ARPAT - Direzione Tecnica – Settore VIA/VAS

del 26 luglio 2023

Oggetto: Parere regionale ex art. 63 della L.R. 10/2010 nell'ambito del procedimento di VIA statale PNIEC, relativo al progetto di realizzazione di un parco eolico denominato "Orbetello" di potenza in immissione massima pari a 61,2 MW nel territorio del Comune di Orbetello (GR), proposto da Apollo Wind S.r.l.. **Contributo istruttorio con richiesta di integrazioni.**

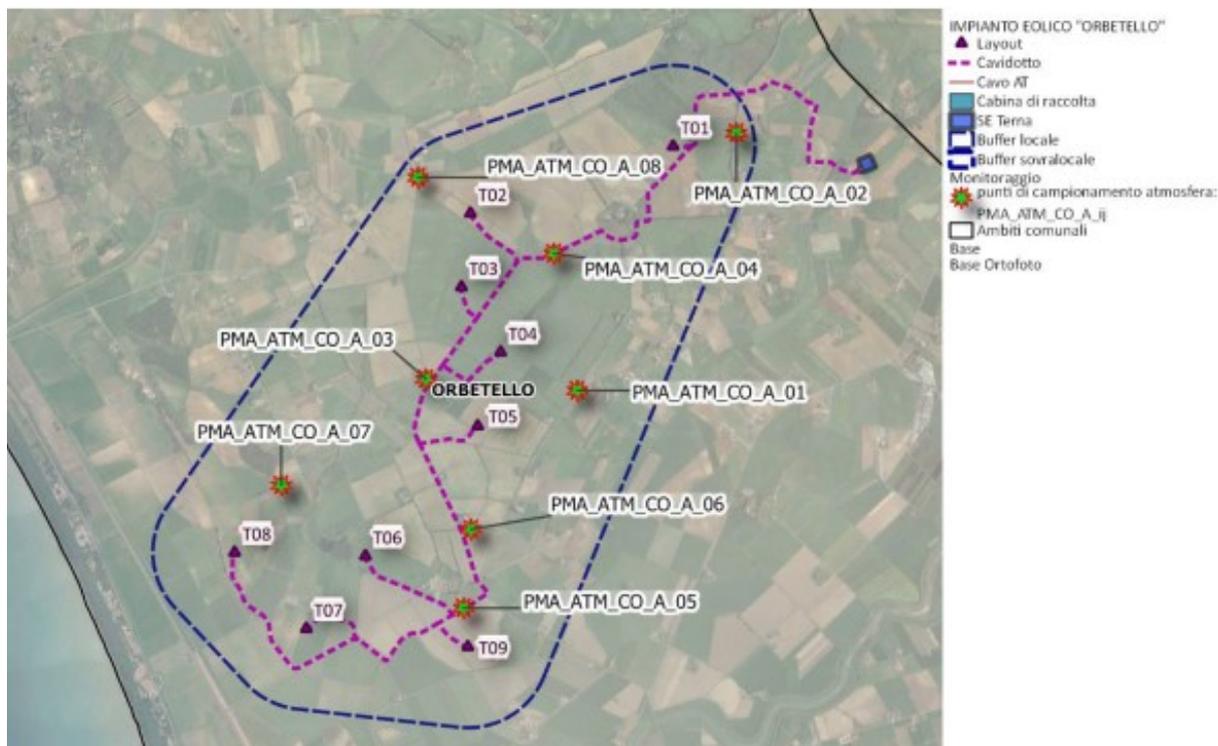
- non avendo individuato o esplicitato i possibili recettori dell'area non è possibile valutare se le posizioni in cui si ipotizza di svolgere il monitoraggio (si veda la Figura 2) siano adeguate;

A tal fine sarebbe opportuno che gli impatti della fase di cantiere venissero riesaminati con maggiore dettaglio (quando possibile, anche in una fase successiva, ma comunque precedente l'inizio delle attività: ad esempio nell'ambito di un apposito Piano Ambientale della Cantierizzazione, da prescrivere opportunamente al termine del procedimento di VIA in corso)⁶ **definendo con precisione i tracciati delle piste, la posizione e la localizzazione delle varie attività, corredate dalle relative tempistiche, le specifiche mitigazioni da attuare a protezione dei recettori presenti (da individuare e localizzare esattamente)**. Analogamente una volta esplicitate queste informazioni potranno essere meglio individuate e circostanziate le necessarie azioni di monitoraggio, per le quali si ritiene di segnalare che rispetto a quanto riportato nell'attuale Piano di Monitoraggio Ambientale **occorra rivedere o definire vari aspetti tra i quali quello legato alla strumentazione da impiegare e quello relativo alle procedure e soglie di intervento da adottare**.

Figura 3: planimetria con l'estratto del PCCA ed i ricettori più impattati dal punto di vista acustico dal nuovo parco eolico.

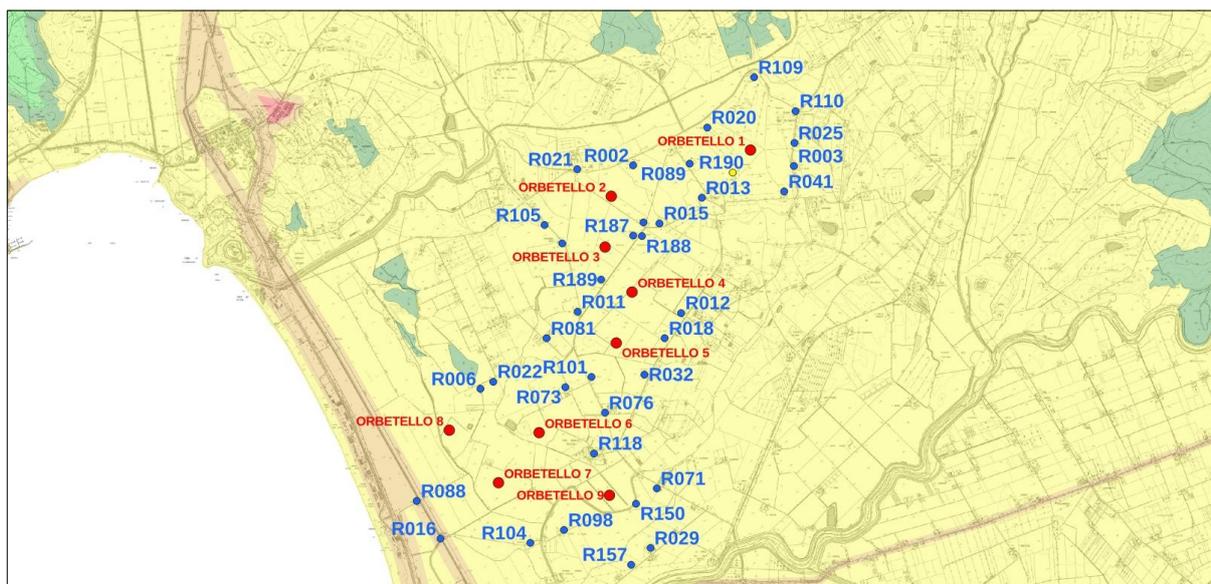
1. analizzando la cartografia risulta possibile individuare altri recettori a destinazione d'uso residenziale nell'intorno del futuro parco eolico (in base all'edificato della Regione Toscana), sempre situati nel territorio del Comune di Orbetello:
 - R187: Loc. P. N24 – III classe acustica;
 - R188: Loc. P. N20 – III classe acustica;

- R189: Loc. P. N25 – III classe acustica;
- R190: Loc. P. N44 – III classe acustica.

Si ritiene opportuno che venga verificata la tipologia dei ricettori da R187 a R190 e che vengano chiarite le motivazioni della loro esclusione dalla VIAC.

Si sottolinea che tutti i ricettori individuati dal proponente, ad esclusione di quelli situati ad Ovest in prossimità del mare, **sono ubicati in III classe acustica invece che in IV classe** come indicato nella tabella 7, pag. 24 della VIAC. Nella planimetria sottostante (Figura 3) si riporta l'estratto del PCCA con indicati i ricettori più impattati dal punto di vista acustico dal nuovo parco eolico;

8. pertanto risulta dirimente che venga verificata la tipologia dei ricettori indicati al punto 1, fornendo sia la foto dello stato dei luoghi che la destinazione d'uso; andrà successivamente approfondita la natura dei fabbricati non censiti ed effettuate le stime anche per tali edifici, se si configurano come ricettori;
